Evidence vysvětlení zadávací dokumentace v rámci veřejné zakázky s názvem				
ZŠ Přemyslovců - nástavba dvou pavilonů vč. řešení sanace základů a energetických opatření objektů				
Poř. č.	Žádost o vysvětlení ZD	Datum	Vysvětlení ZD	Datum
Vysvětlení ZD č. 1				
1	1) Dobrý den, dovoluujeme si Vás požádat o vysvětlení zadávací dokumentace k veřejné zakázce „ZŠ Přemyslovců – nástavba dvou pavilonů vč. řešení sanace základů a energetických opatření objektů“. Prosíme o podrobnější specifikaci výplní otvorů. Dveře z VV nejsou označené, které dveře v půdorysu to jsou. Dle PBR jsou některé dveře požární.	18.03.2025	Ad 1) Zadavatel upřesňuje specifikaci. Dveře jsou ve VV zohledněny, ke specifikaci jsou upřesněny čísla položek VV. Kde je v projektové dokumentaci uvedena minimální požární odolnost 15 EI (viz. níže soupis), je výkazu výměr uváděna odolnost EI 30, protože dveře s odolností EI 15, jsou na trhu méně obvyklé, běžné jsou s odolností 30. •SO1: vstupní dveře do 1.01, otvor 150/275, jen paniková klika; - VV SO 01 zázemí TV – SO 01-1-13 – Ostatní stavební práce – položka 147 •SO1: vnitřní dveře mezi zádveřím 1.01 a chodbou 1.03, otvor 150/205, jen paniková klika; - VV SO 01 zázemí TV –

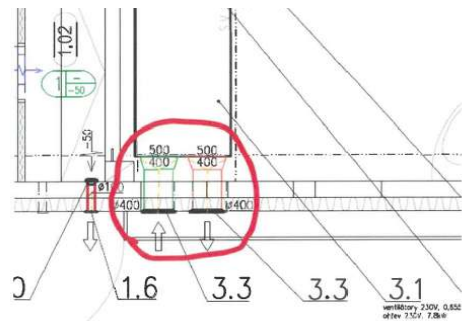
Vysvětlení ZD č. 5				
7	1) Ve veřejněné projektové dokumentaci objektu SO01-3 Vzduchotechnika je navržena sdružená fasádní mřížka (přívod/odtah) s napojením d400mm/d400mm - viz níže. Mřížky se vyrábí pouze do rozměru připojení d250mm/d250mm a atypický rozměr nelze vyrobit ani na zakázku. <u>Žádáme o návrh řešení a úpravu projektové dokumentace.</u> 5.3 Zařízení č. 3 – šatny a sprchy pro TV Šatny a sprchy v zázemí TV mají navrženo nucené větrání. Je navržena společná jednotka pro všechny šatny. Jednotka bude zajišťovat rovnotlaké větrání prostor. Je řešen přívod čerstvého vzduchu do prostoru šaten a odsávání vzduchu z příslušných sprch. Prostor sprch a šaten je propojen bez dveří. Jednotka bude osazena pod stropem v m.č. 1.06 nad sníženým podhledem. Při realizaci podhledu je nutné dodržet přístup k servisním místům VZT jednotky, zejména pro výměnu filtrů a provádění revizí elektro. Odpadní vzduch z jednotky bude vyfukován do vnějšího prostoru přes fasádu. Čerstvý vzduch do jednotky bude nasáven přes fasádu, s ohledem na prostorové možnosti není možné zajistit vzdálenost mezi sáním a výfukem vzduchu minimálně 3,5 m. bude proto osazena sdružená fasádní mřížka:	03.04.2025	Ad 1) Klempířský výrobek lze na zakázku vyrobit, Alt. lze nahradit dvojicí mřížek pro sání a výfuk. Proprietární řešení /nutně zvolené zhotovitelem/ musí samozřejmě odsouhlasit technický dozor a zástupce stavebníka.	04.04.2025
